LAUSUNTO
1.12.2020

Kurikan asemakaavan laajennus nro 261

PIRKKALA, KURIKAN ASEMAKAAVAN LAAJENNUS (NRO 261), OSALLISTUMIS- JA ARVIOINTISUUNNITELMA

Mielipide Kurikan asemakaavan laajennuksen (nro 261) osallistumis- ja arviontuunnitelmasta

Kuva 3. Rajapyykin sijainti kartalla

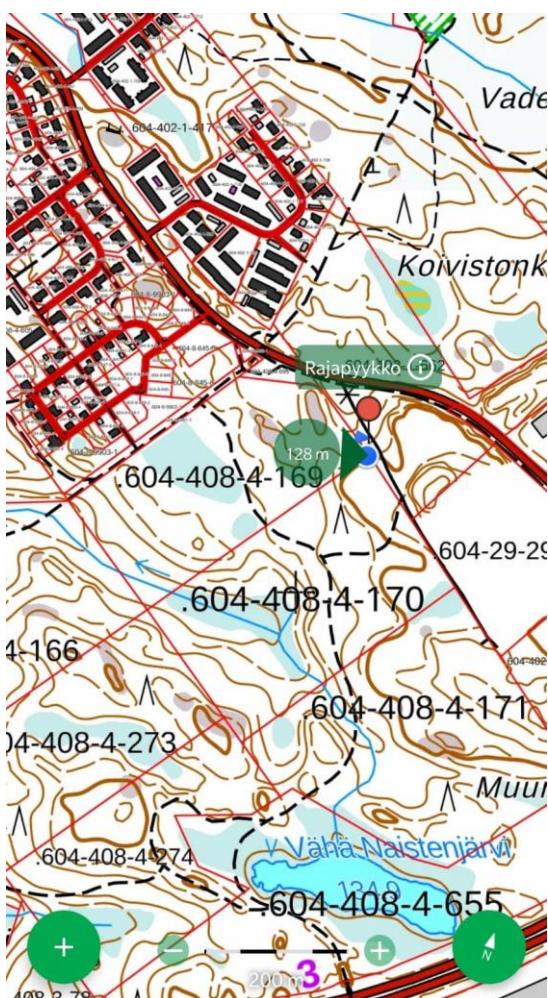
Pirkkala-Seura on havainnut alueella ainakin yhden mahdollisen arkeologisen koteen: rajapyykin, jonka sijainti näkyy alla olevassa karttakuvassa. Tämä kohde tulisi tutkia asianmukaisesti. Seura ehdottaa, että Pirkanmaan maakuntamuseo/Museovirasto liitetään osallisiin ja siltä pyydetään lausunnon lisäksi arkeologinen inventointi alueelta. Kylien rajapyykit ovat lailla rauhoitettuja kiinteitä muinaisjäännöksiä. Mikäli kyse on muinaismuistosta, tulisi pohtia, miten se voitaisiin suojata ilkivallalta ja kuitenkin saada kiinnostavaksi osaksi aluetta kertomaan aiemmasta asumisesta ja historiasta.
